No.25
08K

유켄공업

스플 위치 검출용 차동 트랜스 형상 변경 알림

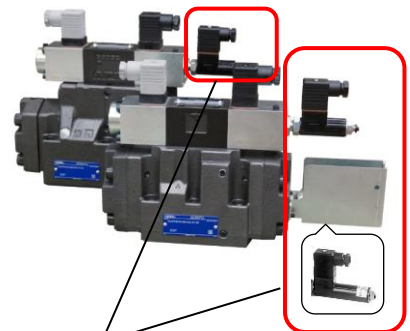
차동 트랜스 본체의 성형재 원료인에 에폭시 수지가 원료 제조업체에서 생산 중지 되었기 때문에 대체 업체의 원료로 변경 되었으나, 에폭시 수지의 화학성분 (CAS 번호) 에 변경은 없습니다.
또한, 성형재 변경에 맞춰 생산성 향상을 도모하기 위해, 외관 형상의 일부를 변경 하였습니다.

- ① 측면 홈 부분 형상 변경 ② 커넥터와 성형 수지의 계면 위치 변경
③ 몸통부 형상 변경(곡률 확대) ④인서트너트 형상 변경

외관	도면	사진	도면	사진	도면	사진
구 형상						
↓						
신 형상
